島根原子力発電所 1号炉 審査資料

DP-001 改02

島根原子力発電所 1号炉 廃止措置計画変更認可申請書の 概要について

令和3年11月
中国電力株式会社

本文四 第4-2表 廃止措置対象施設（抜粋）

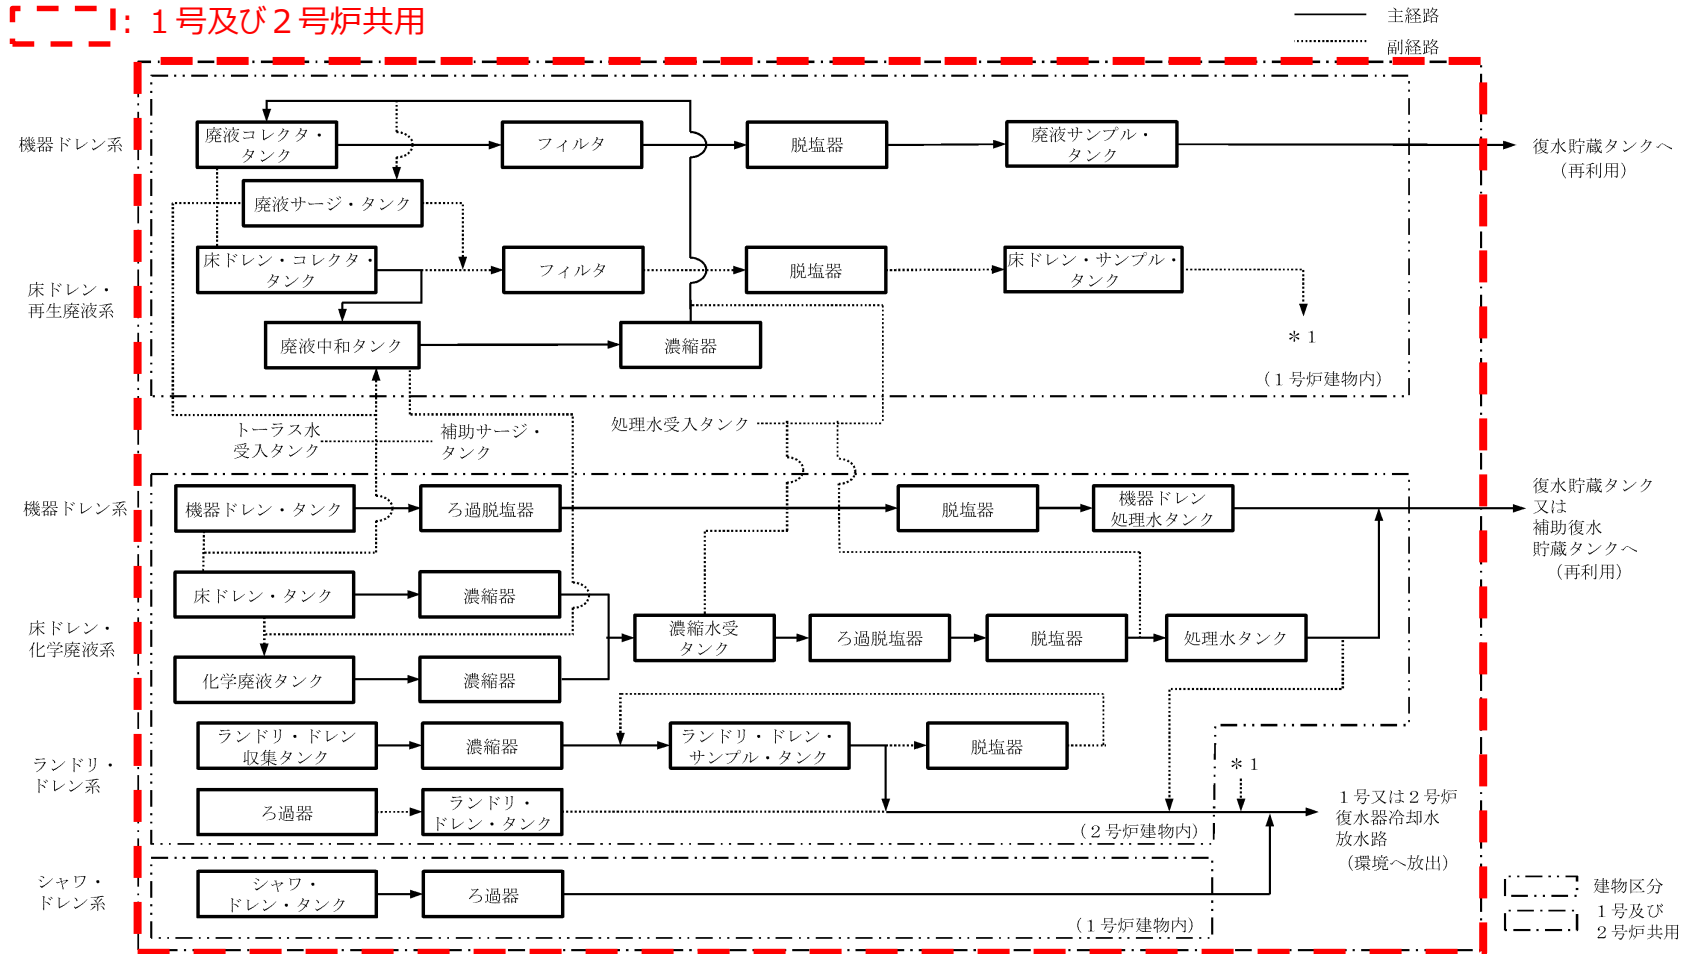
共用を取りやめる1号炉施設について、「1号及び2号炉共用」と記していた箇所を変更する。

変更前			変更後		
施設区分	設備等の区分	設備（建物）名称	施設区分	設備等の区分	設備（建物）名称
放射性廃棄物の廃棄施設	液体廃棄物の廃棄施設	機器ドレン系※1	放射性廃棄物の廃棄施設	液体廃棄物の廃棄施設	機器ドレン系※2
		床ドレン・再生廃液系※1			床ドレン・再生廃液系
		床ドレン・化学廃液系※1			床ドレン・化学廃液系※1
		ランドリ・ドレン系※1			ランドリ・ドレン系※1
		シャワ・ドレン系※1			シャワ・ドレン系
		復水器冷却水放水口※1			復水器冷却水放水口
※1：1号及び2号炉共用 ※2：1号及び2号炉一部共用			※1：1号及び2号炉共用 ※2：1号及び2号炉一部共用

◆ 第10-2図 解体工事準備期間中の放射性液体廃棄物の処理処分フロー

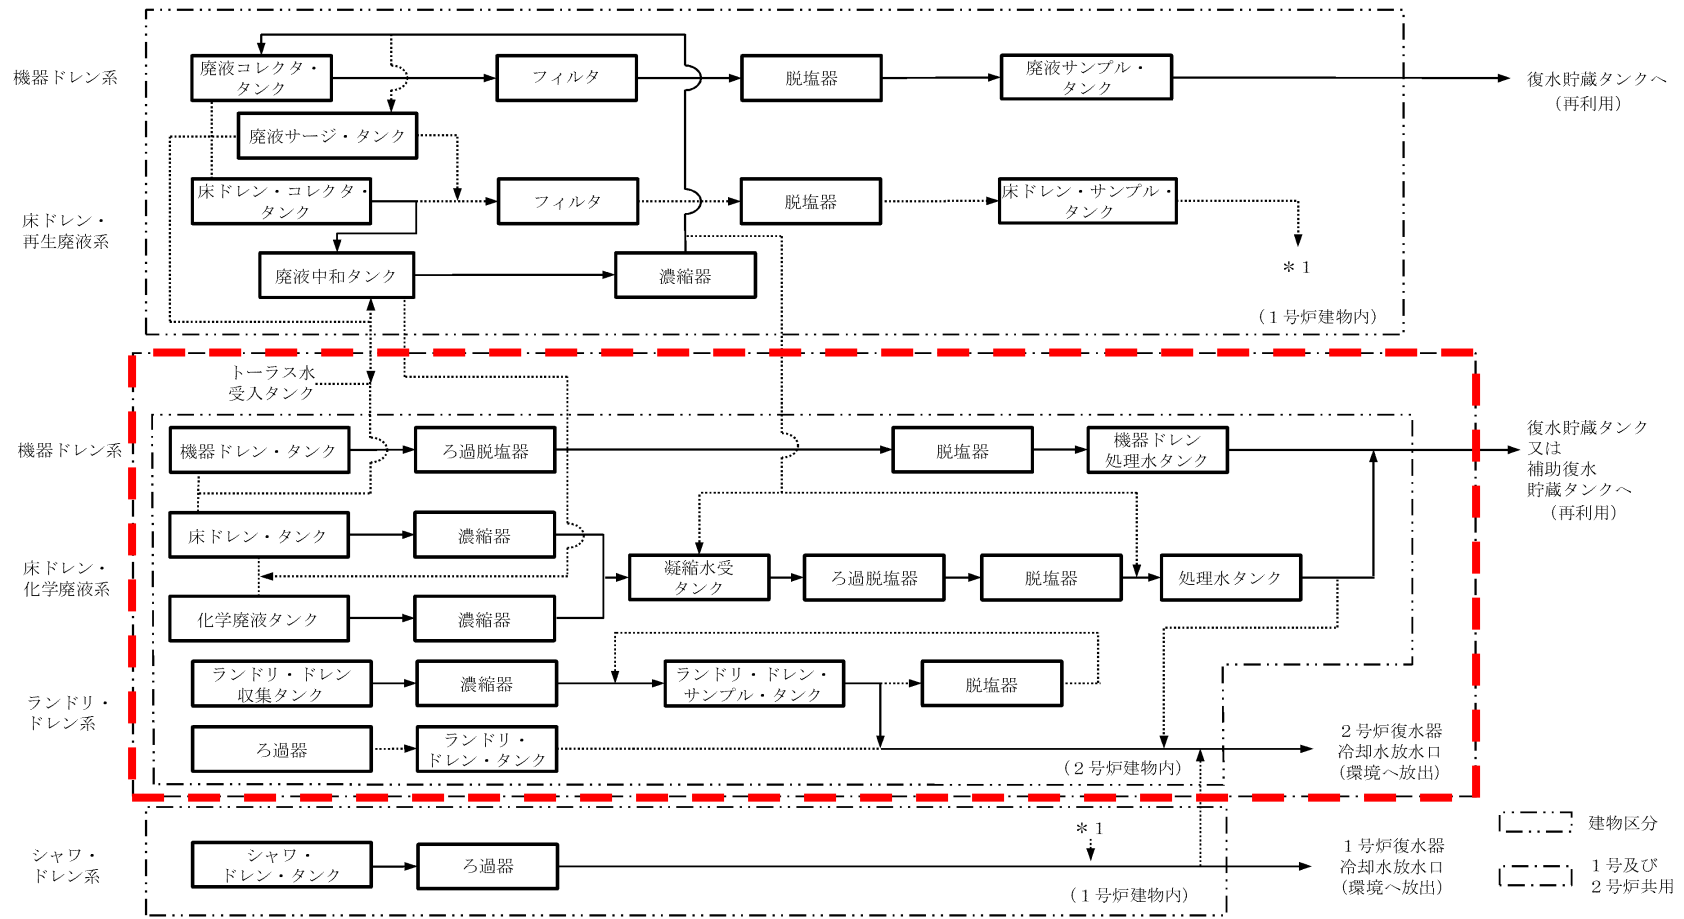
- 上記の他、「第5-1表 解体対象施設」、「第6-1表 性能維持施設」、「第10-2図 解体工事準備期間中の放射性液体廃棄物の処理処分フロー」等においても同様の変更を行う。

屋外タンク配置図

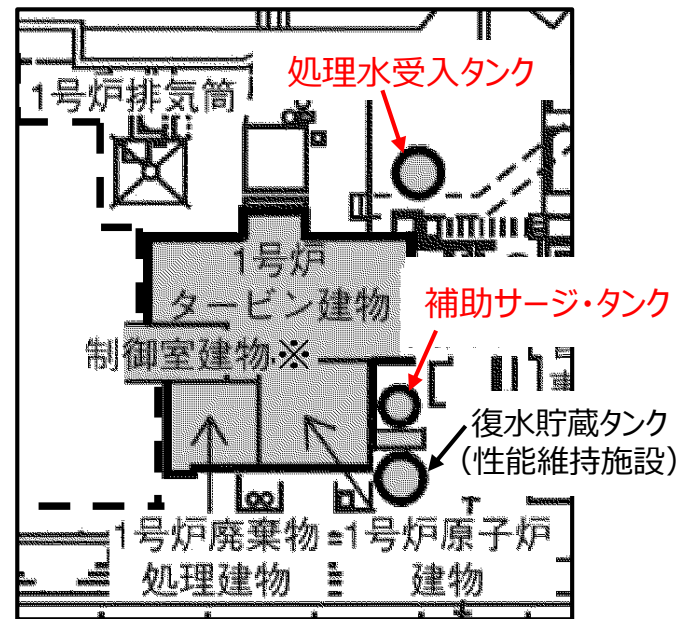
2号炉の運転にあたっては，設置許可基準規則第9条（溢水による損傷の防止等）の要求事項を踏まえ，溢水の発生を防止するため，屋外に設置している1号炉の補助サージ・タンク及び処理水受入タンクは空運用とする。

1号炉の補助サージ・タンク及び処理水受入タンクは，廃止措置での使用を取りやめることとし，これに係る記載を変更する。

設備名称	変更前	変更後
補助サージ・タンク	<ul style="list-style-type: none"> ➢ 1号炉の性能維持施設として維持 ➢ 解体対象施設として維持期間終了後解体 	<ul style="list-style-type: none"> ➢ 使用を取りやめ，性能維持施設から削除 ➢ 解体対象施設として今後解体
処理水受入タンク	<ul style="list-style-type: none"> ➢ 1号及び2号炉共用の施設として維持 ➢ 1号炉廃止措置における解体対象外 	<ul style="list-style-type: none"> ➢ 使用取りやめ ➢ 解体対象施設として今後解体

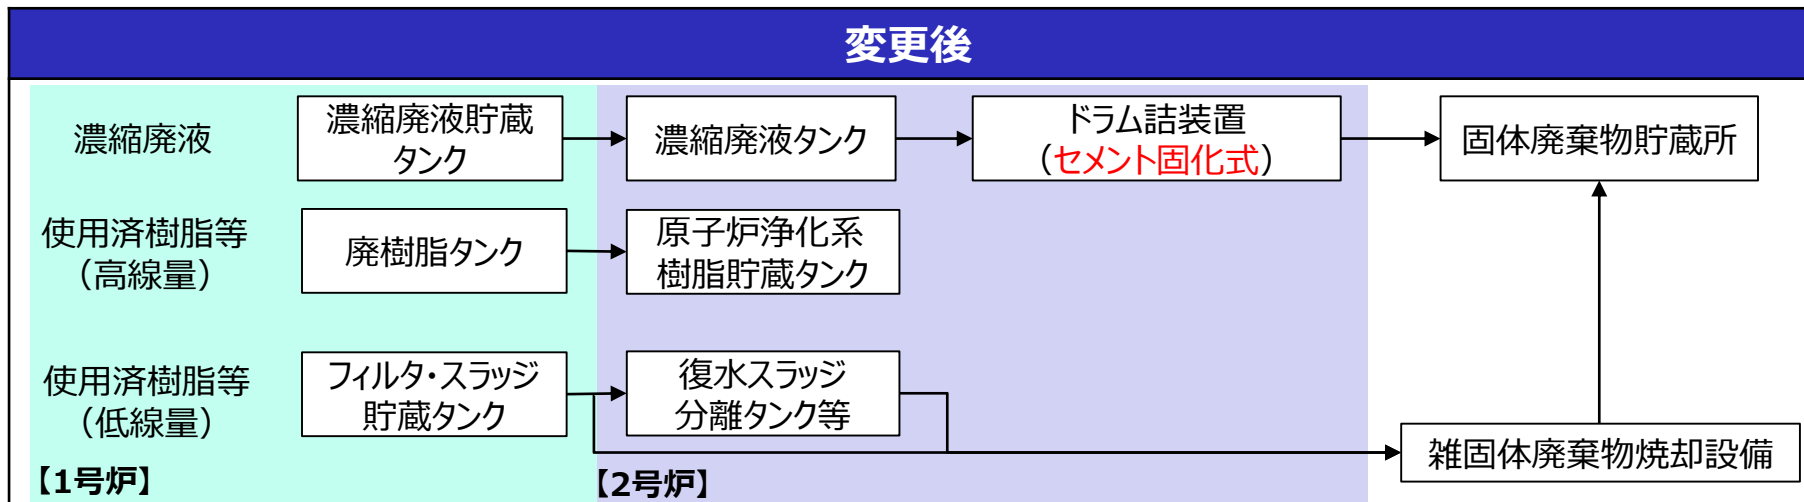
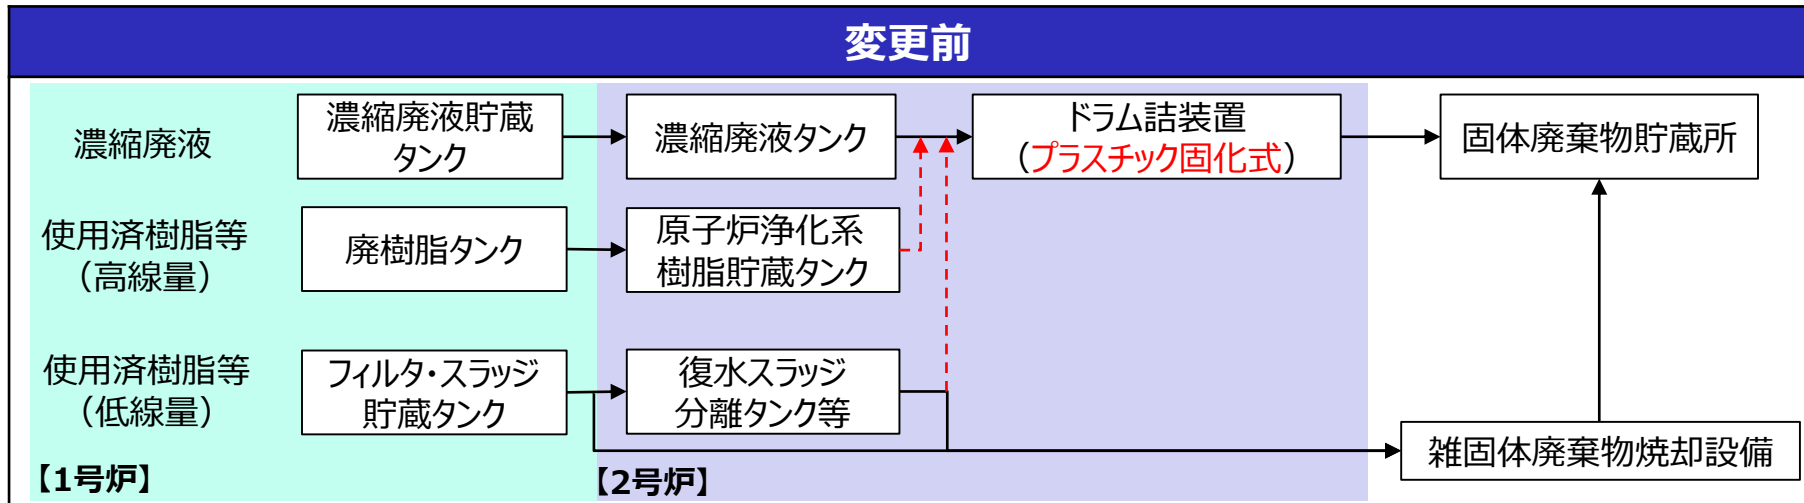
- 外部火災への防護対策や重大事故等時の現場作業場所への影響の観点から、2号炉ドラム詰装置において現在使用している可燃性の固化材（プラスチック（不飽和ポリエステル樹脂））の使用を中止し、固化材をセメントに変更する。
- 固化材の変更に伴い、復水系、液体廃棄物処理系の使用済樹脂、フィルタ・スラッジについては、ドラム詰装置を用いた処理は行わないこととし、全量焼却処理する。
- 原子炉浄化系、燃料プール冷却系の使用済樹脂、フィルタ・スラッジについては、放射能濃度が高く、現行の埋設センターでは受入れできないことから、当面は貯蔵タンクでの貯蔵とする。

◆ 第10-3図 解体工事準備期間中の放射性固体廃棄物の処理処分フロー

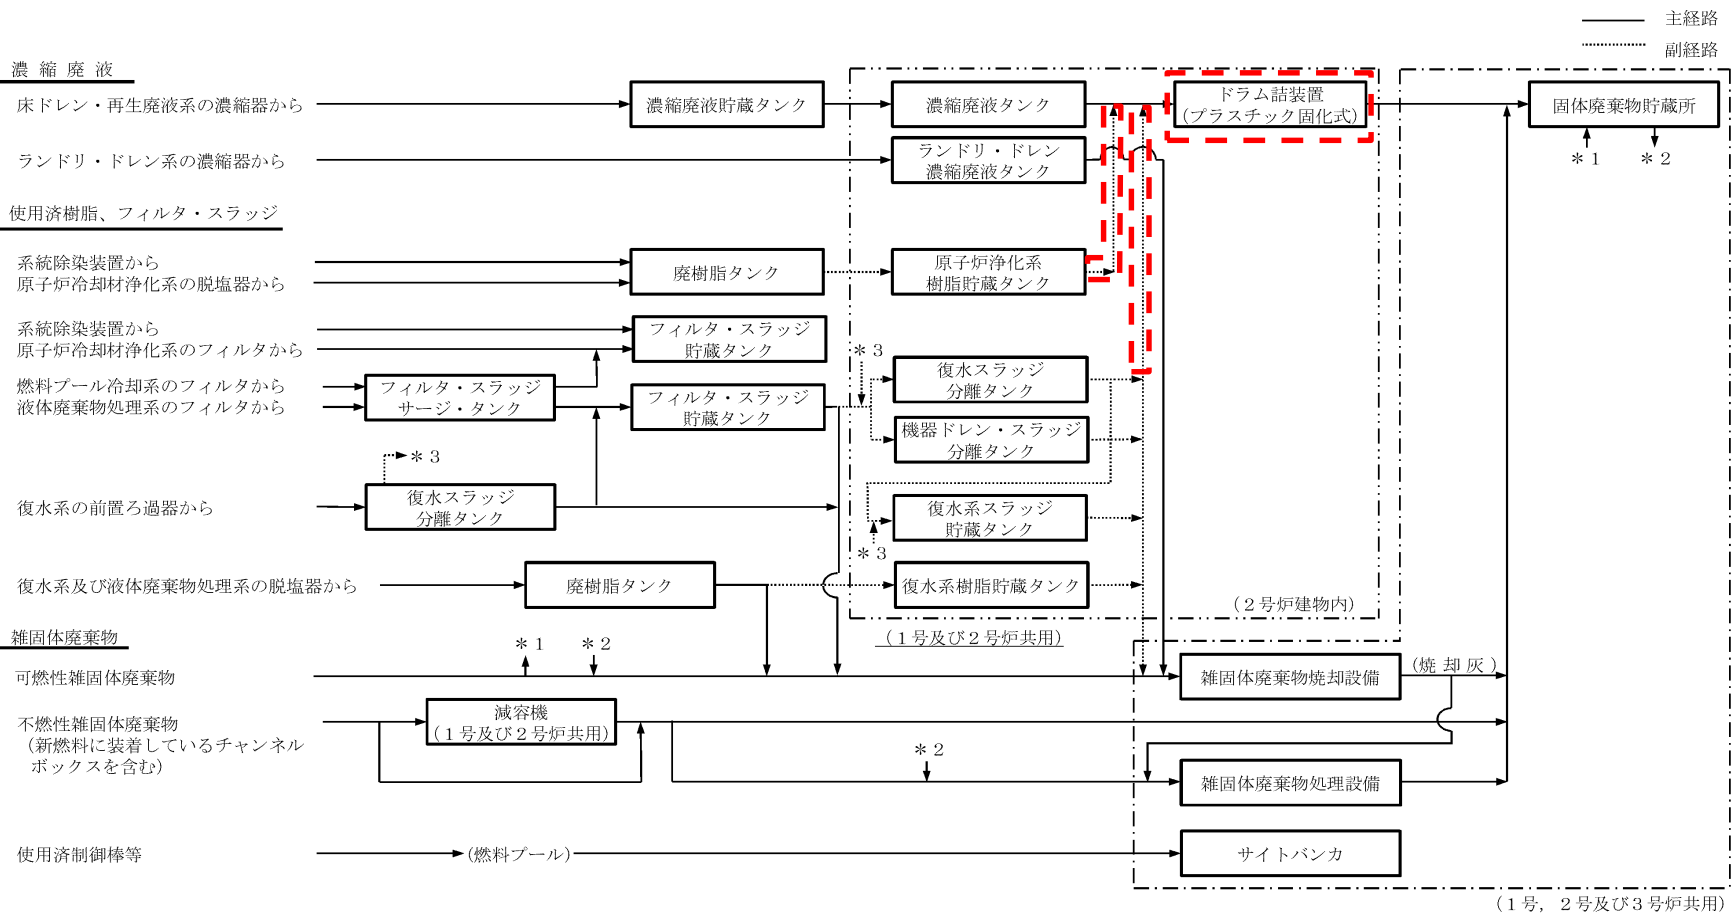
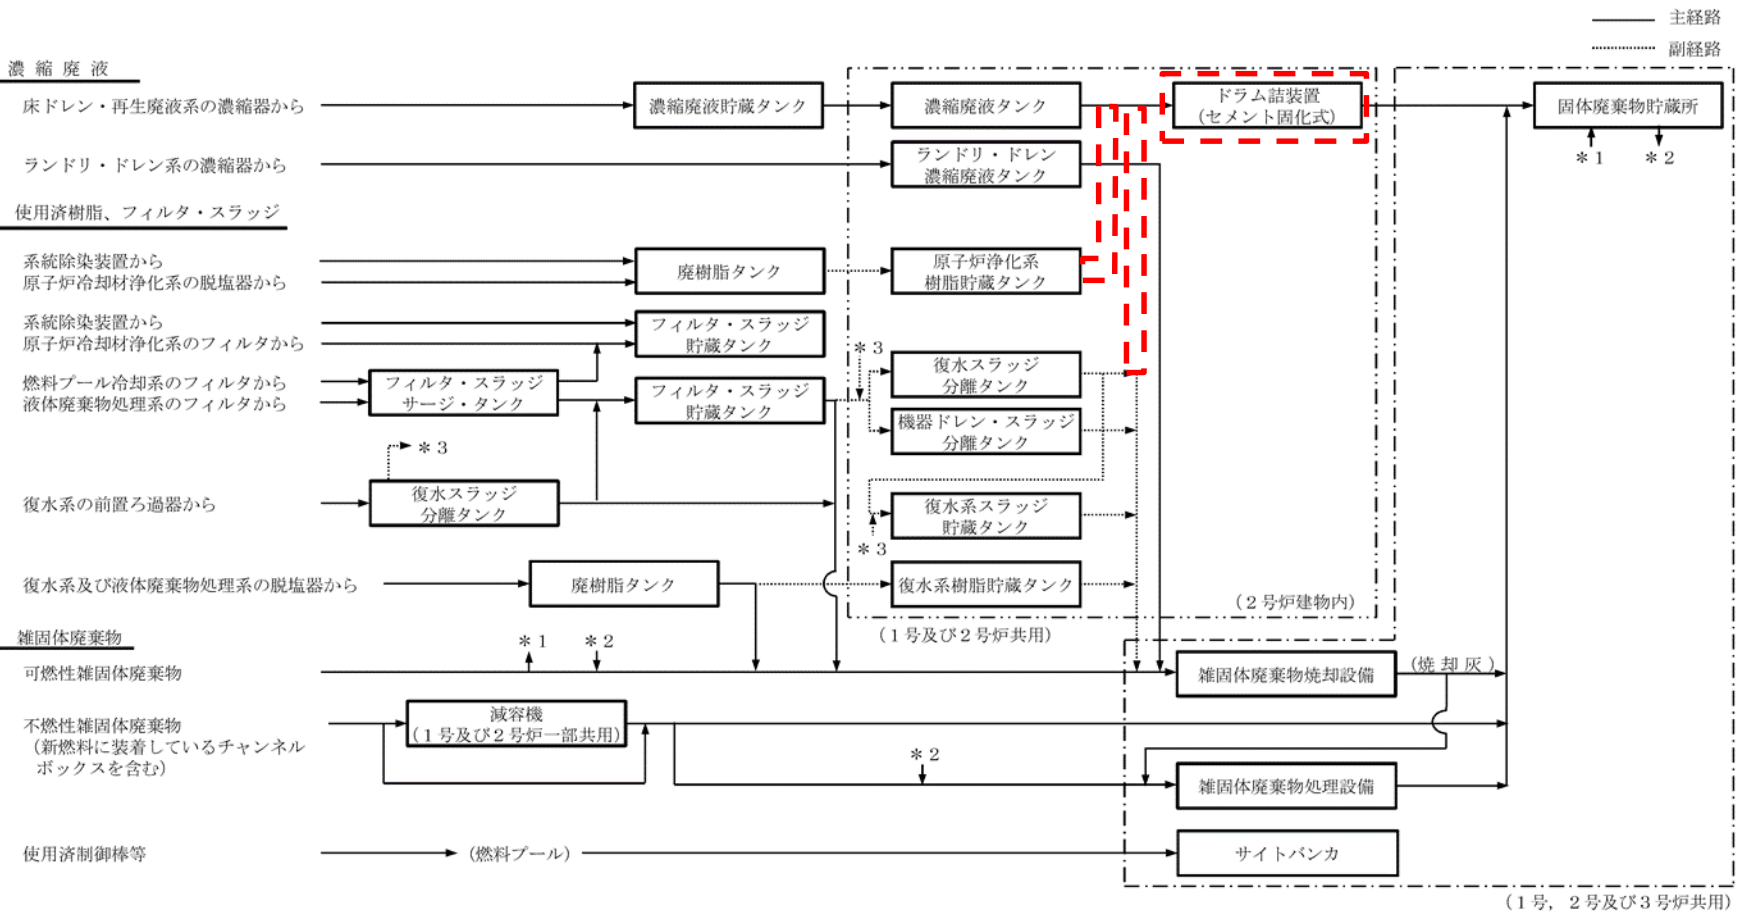
2号炉の放射性廃棄物処理施設（1号及び2号炉共用）における処理方法について、変更内容を反映する。
